Armadillo-400 シリーズ リビジョン情報

Version 1.7.0

2013/03/28

Armadillo-400 シリーズリビジョン情報

図 13.1 クロストークノイズ対策推奨回路

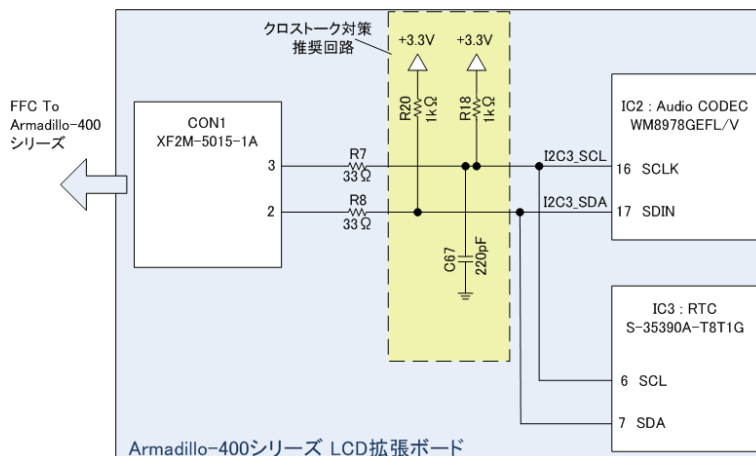
オーディオコーデックとリアルタイムクロックの同時使用時に、FFC(Flexible Flat Cable)のクロストークノイズが原因で I2C バスのアービトレーションロストが発生する可能性があります。この現象が発生した場合は、以降再起動を行うまで I2C バスを使用した通信を行うことができなくなります。

Armadillo-400 シリーズ LCD 拡張ボード 製品リビジョン A を参考に拡張ボードを設計する場合には、クロストークノイズの対応として次の対策を行うことを推奨します。

対象	内容
I2C3_SCL - +3.3V 間プルアップ抵抗(R18)	10kΩ を 1kΩ に変更
I2C3_SDA - +3.3V 間プルアップ抵抗(R20)	10kΩ を 1kΩ に変更
I2C3_SCL - GND 間	220pF のコンデンサを追加

製品リビジョン B にて修正済みです。

「13.4. A400-LCD-Erratum #1: I2C バスが使用不可能になる」の対策として、「13.4.3. 対応方法」の回路を追加しました。

図 13.2 ESD 対策推奨回路

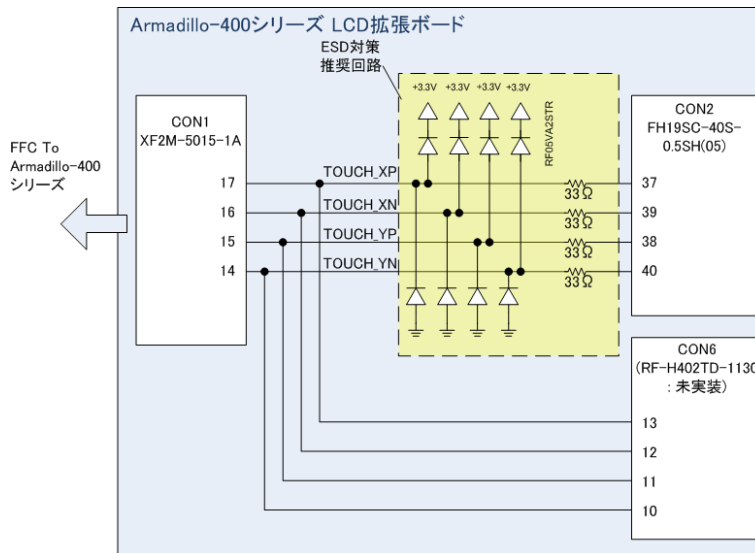
タッチスクリーン信号に入力保護回路が無い場合、ESD(ElectroStatic Discharge)が印加された場合にタッチスクリーンの入力に使用している i.MX257 の AD 入力端子が故障する可能性があります。

Armadillo-400 シリーズ LCD 拡張ボード 製品リビジョン A を参考に拡張ボードを設計する場合には、ESD が印加された場合の対応として次の対策を行うことを推奨します。この対策により、タッチスクリーンの入力に使用している i.MX257 の AD 入力端子が故障する可能性を低減することができます。

対象	内容
<ul style="list-style-type: none"> ・ TOUCH_XP - CON2(37 番ピン)間 ・ TOUCH_XN - CON2(39 番ピン)間 ・ TOUCH_YP - CON2(38 番ピン)間 ・ TOUCH_YN - CON2(40 番ピン)間 	<ul style="list-style-type: none"> ・ ダンピング抵抗(33Ω)を追加 ・ 外付け素子(ダイオード等)による入力保護回路を追加

製品リビジョン B にて修正済みです。

「13.5. A400-LCD-Erratum #2: i.MX257 の AD 入力端子が故障する」の対策として次の変更を行いました。

- ・「13.5.3. 対応方法」の回路を追加
- ・ CON6(汎用 LCD インターフェース)の位置を LCD の内側に移動^[1]

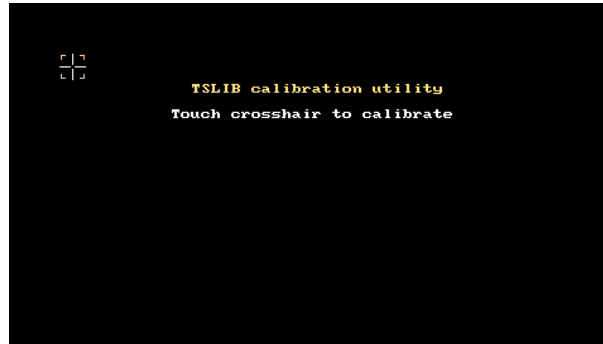
ダンピング抵抗の挿入に伴い、タッチスクリーンの入力に使用している i.MX257 の AD 入力端子に入力される値が変化します。そのため、タッチスクリーンのキャリブレーション(位置補正)を行う必要があります。

atmark-dist-20100916(ユーザランドイメージファイル: romfs-a440-1.03.img.gz)以降では、タッチスクリーンユーティリティ(tslib-utils)が追加され、ts_calibrate によりタッチスクリーンのキャリブレーションを行うことが可能です。以下の手順を参照してキャリブレーションを行ってください。

1. functester が起動している場合、終了させます。

2. ts_calibrate を実行し、キャリブレーションを開始します。TSLIB_TSDEVICE には、タッチスクリーンのデバイスファイルを指定します。

3. 以下のような画面が表示されます。表示されている十字カーソルの中央を押下してください。同様の操作を 5 回行います。以上でキャリブレーションは完了です。
